Meie 11.10.2024 nr 7.2-2/24/16156-3

**Seisukohtade väljastamine Vahi alevikus
asuvate Pille, Juta, Heigo ja Janne
maaüksuste ning lähiala detailplaneeringu
koostamiseks**

Joonis nr 1. Olemasolev ristumiskoht (musta noolega) näidata planeeringus likvideeritavana.

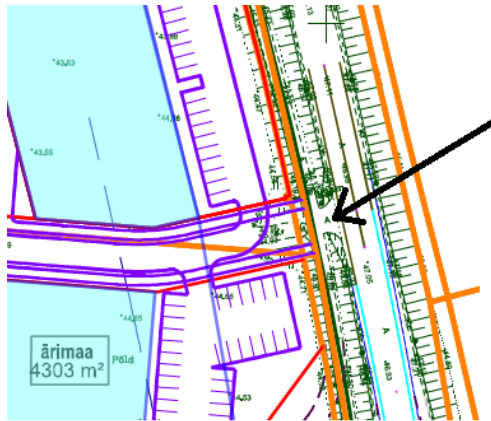
- 1.2. Tugimaanteel nr 39 km 0,169 asuv ristumiskoht (põllu ja kergliiklustee juurdepääs) tuleb samuti likvideerida. Taotlusele lisatud eskiisil kajastatud juurdepääsutee lahendus on eksitav (vt joonis nr 1). Selles asukohas ei ole võimalik uut ristmikku kavandada, sest normide kohane kaugus olemasolevatest ristmiketest ei ole tagatud.
